**ÓRGANO DE CONTROL INSTITUCIONAL DE LA MUNICIPALIDAD
PROVINCIAL DE HUAMALÍES**

INFORME DE VISITA DE CONTROL
N° 003-2022-OCI/0400-SVC

EJECUCIÓN DE LA OBRA:
**“CREACIÓN SERVICIO DE TRANSITABILIDAD DESDE LA
LOCALIDAD POGOJPAMPA HASTA LA LOCALIDAD DE
JIRCACANCHA (6+02 KM), EN EL DISTRITO DE LLATA,
PROVINCIA DE HUAMALÍES – HUÁNUCO CON CUI
N° 2309643”**

Panel Fotográfico n.º 1

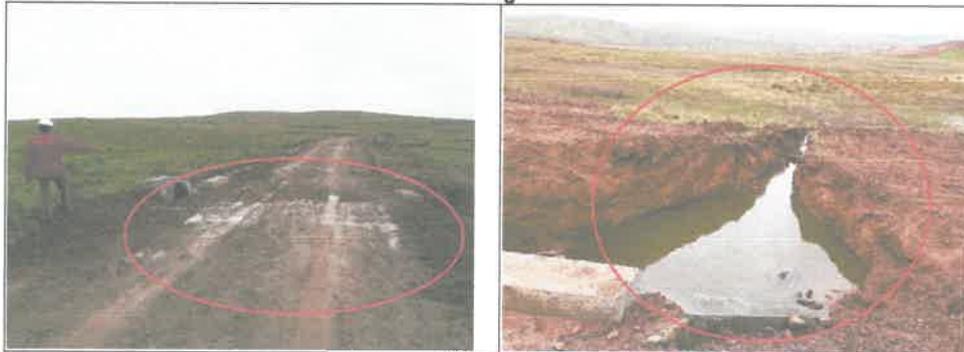
Sin embargo, en la visita a la Obra de 31 de marzo de 2022, se evidenció que en el total de alcantarillas (16 unidades según expediente técnico y contabilizadas en la visita), la superficie de rodadura sobre las citadas alcantarillas, presentan falta de compactación, lodo, charco y ahuellamientos, tal como se puede apreciar en las vistas fotográficas siguientes:

Fotografía n.º 6.- Vista donde se aprecia la alcantarilla n.º 1, el tipo de material con exceso de arcilla y falta de compactación para su correcto funcionamiento.

Fotografía n.º 7.- Otra vista donde se aprecia la alcantarilla n.º 1 y el incorrecto acabado del solaqueo.

Panel Fotográfico n.º 13

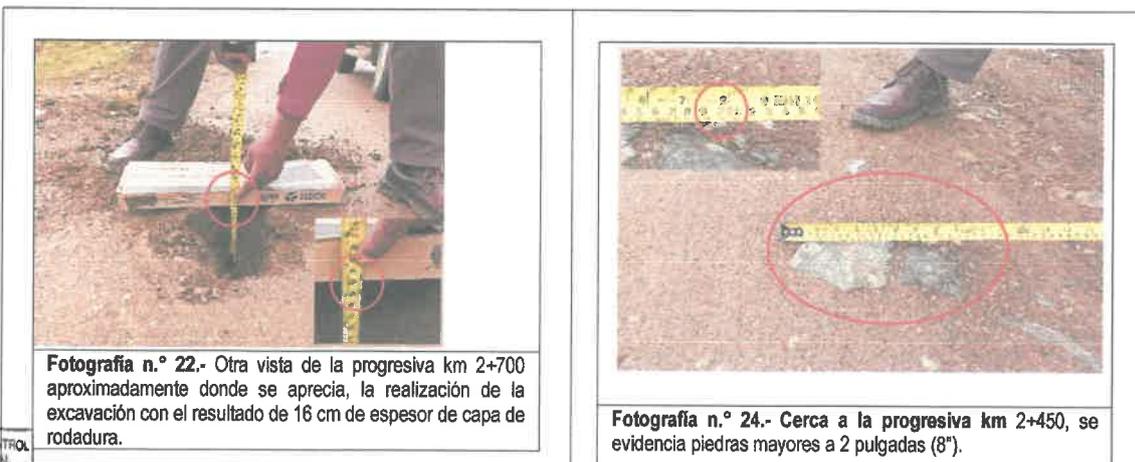
Sin embargo, en la visita a la Obra de 31 de marzo de 2022, se evidenció que el espesor de la superficie de rodadura es inferior a lo estipulado en el expediente técnico, tal como se puede apreciar en las vistas fotográficas siguientes:

Fotografía n.º 3.- Vista donde se aprecia la excavación en el km 5+950 evidenciando que el espesor de la capa de rodadura es de 15 cm, encontrando debajo de ésta terreno natural fruto del corte de terreno.

Panel Fotográfico n.º 26

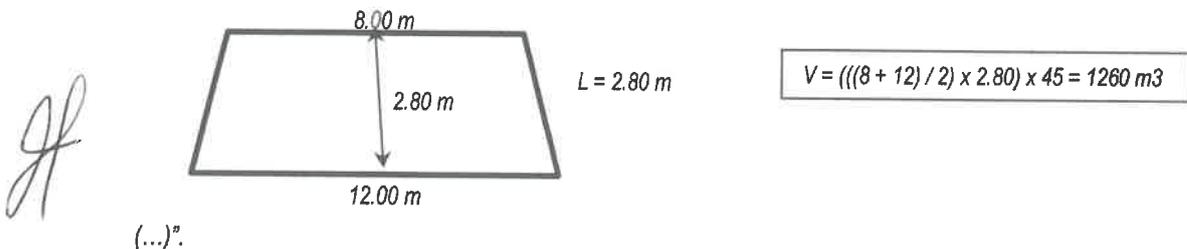
Se tienen un total de 2,495.88 m³ metrados en el expediente técnico y un avance acumulado de 100% advertido en la valorización n.º 3 y acumulado en la Valorización n.º 4; sin embargo, en esta valorización, así como en la anterior valorización no existe la justificación correspondiente; y, en la visita a la Obra de 31 de marzo de 2022, no se evidenció la totalidad de los metrados referidos, puesto que no se ha definido en cuantas y en que progresivas se habrían realizado los trabajos en referencia.

Fotografía n.º 56.- Vista donde se aprecia el tramo en referencia a la altura de la progresiva km 3+660.

Fotografía n.º 57.- Otra vista (...) ya que se advierte ahuellamientos y la unión de dos pendientes.
